高速増殖原型炉もんじゅの廃止措置計画変更認可について

＜添付資料＞ もんじゅ廃止措置計画変更認可の概要について
(国立研究開発法人日本原子力研究開発機構)

「もんじゅ」廃止措置計画変更認可の概要について

【抜出方法】

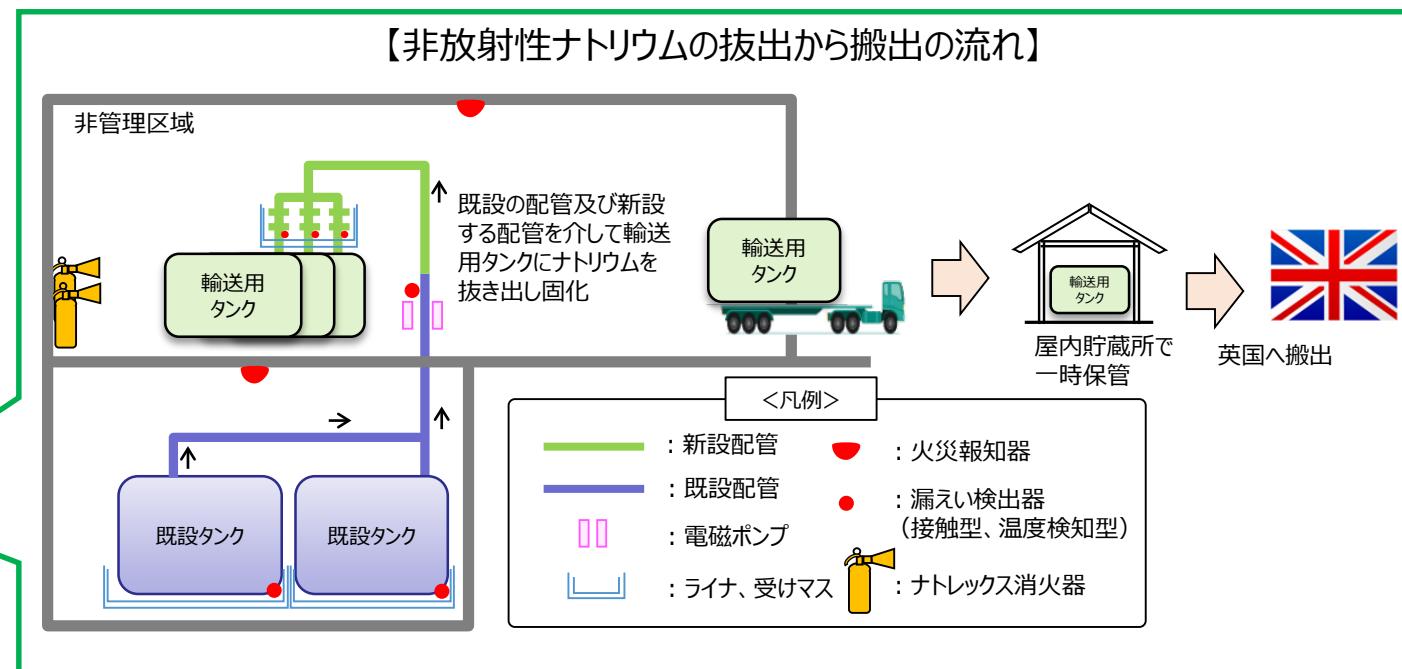
①ナトリウムの搬出関係（非放射性ナトリウムの抜出し前の準備作業、搬出方法等）

- ▶ 準備作業として、既設のナトリウム配管に輸送用タンクへの接続配管等を追加し、ナトリウム抜出し用の系統を構築
- ▶ 2次系の既設タンクに固化状態で保管しているナトリウムを既設ヒータにて溶融し、電磁ポンプおよび抜出し用系統を用いて、輸送用タンクへ抜き出し、冷却設備により固化

【2次メンテナンス冷却系の現在の状態】

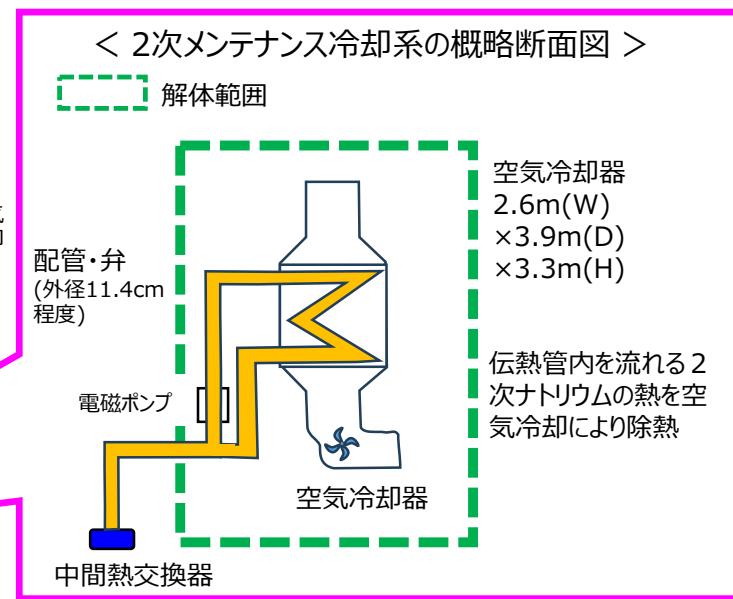
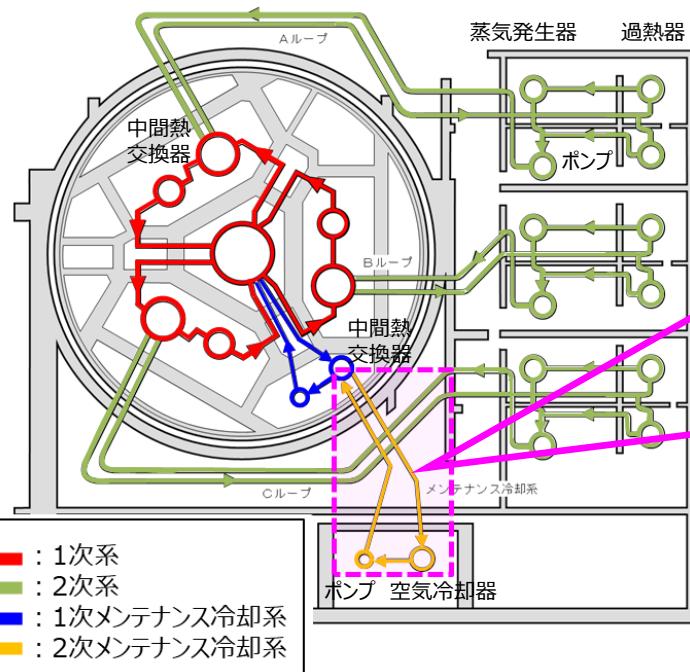
②2次メンテナンス冷却系の解体撤去

▶ 系統内のナトリウムは抜き取り済みであり、残るナトリウム（残留ナトリウム）も配管や機器表面に薄く付着する程度で非常に少ない。

▶ 解体範囲は非管理区域であり、大洗研究所等で実績のある炭酸塩化法（右下）を用いて残留ナトリウムの安定化処理を行った後、バンドソー等を用いて機器・配管の切断分解を実施予定

大洗での炭酸塩化処理後の機器内部のナトリウム炭酸塩の付着の様子

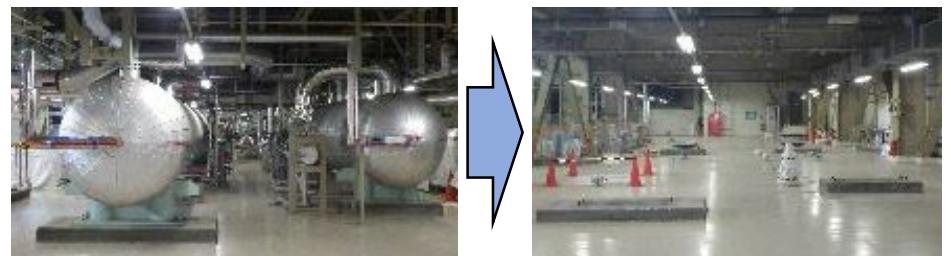
少量の水蒸気を含む湿り炭酸ガス（または炭酸ガスと不活性ガスとの混合ガス）を注入することで、ナトリウムを安定な化合物である炭酸塩に変化させるナトリウムの処理方法。
